# Prefeitura Municipal de Taubaté

### ESCLARECIMENTOS

#### PREGÃO PRESENCIAL Nº 50/19

Aquisição de tampão de ferro fundido.

DESCRIPTIVO
TAMPA: 600
BASE (ARO/TELAR): 700
PASSAGEM LIVRE: 580
ALTURA DO CONJUNTO: 80
MEDIDAS EM MILÍMETROS

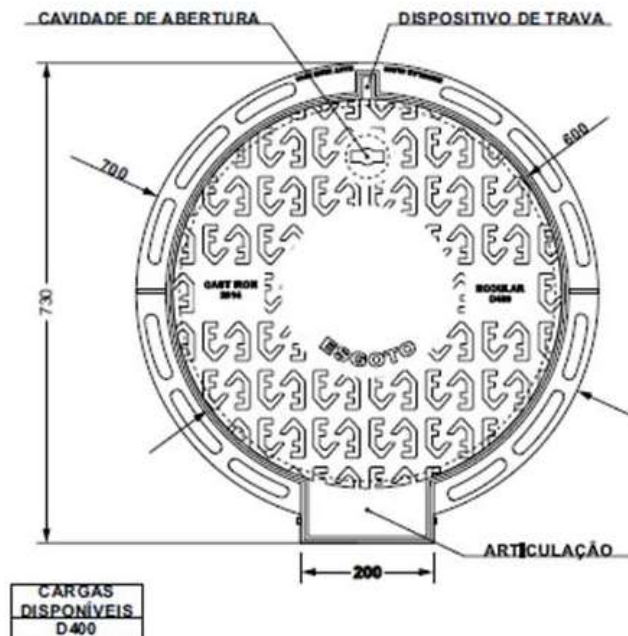
**Pergunta 1** – O nosso material é Tampão de ferro fundido 600mm Art. D 400 medida 600mm de tampa 700mm de Aro alt. 80mm.

Gostaríamos de saber se o mesmo atende ao edital?

**Resposta 1** – Informamos que as medidas informadas acima estão de acordo, entretanto conforme especificado no edital, o tampão deverá suportar até 45 toneladas.
